L'avis de BaPaV sur le projet de voirie Rue Duchesse Anne

Avis basé sur le plan dessiné le 31/08/2023.

Mis à jour avec le plan dessiné le 16/11/2023.

Aire piétonne devant le parvis de l'école

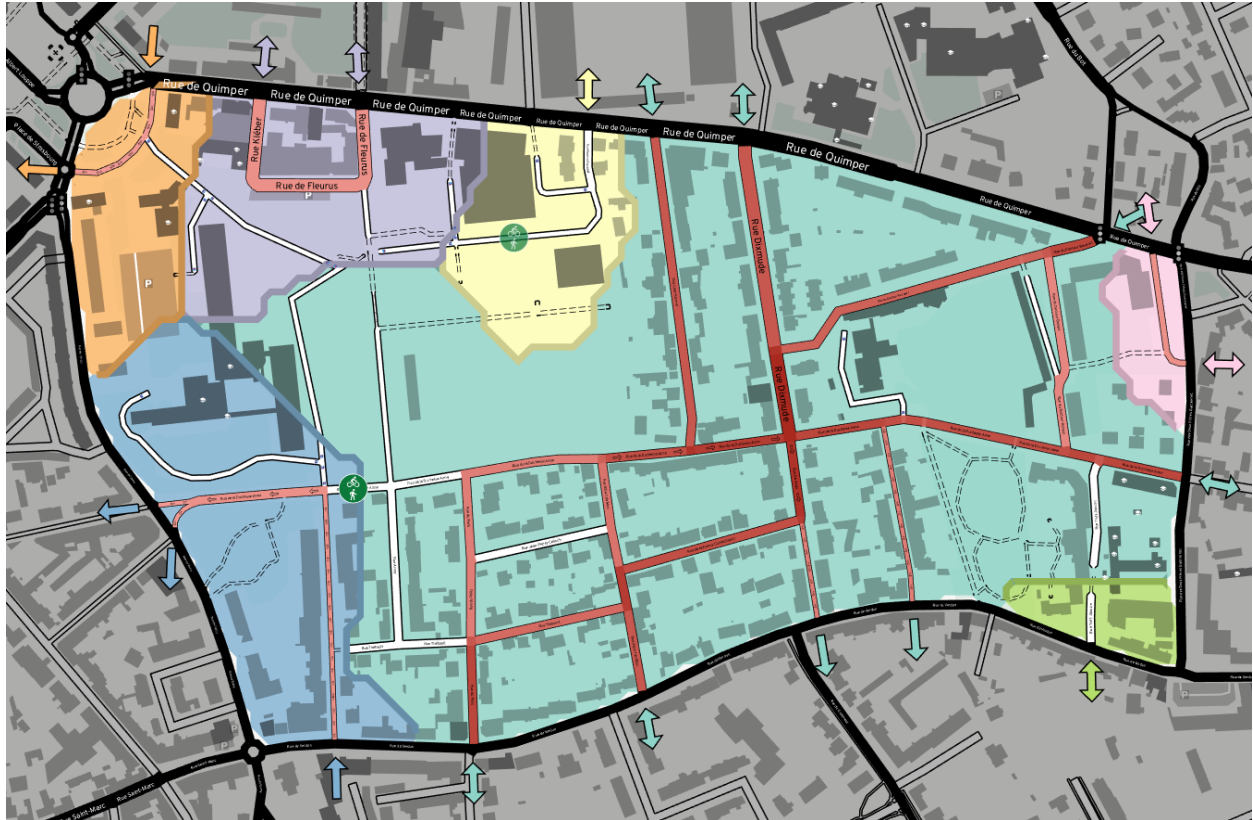
Après analyse du secteur, il nous semble plus pertinent de passer le parvis de l'école en aire piétonne. L'équivalent de la zone 20 du plan actuel, excluant les rues adjacentes.

Il faudrait passer l'extrémité ouest de la rue Duchesse Anne (le long du square) en sens unique voiture (avec DSC) dans la continuité de la rue Lesage pour former une voie de dépose minute apaisée. Les stationnement handicapés actuellement sur le parvis sont déplacés à l'ouest de cette aire piétonne.
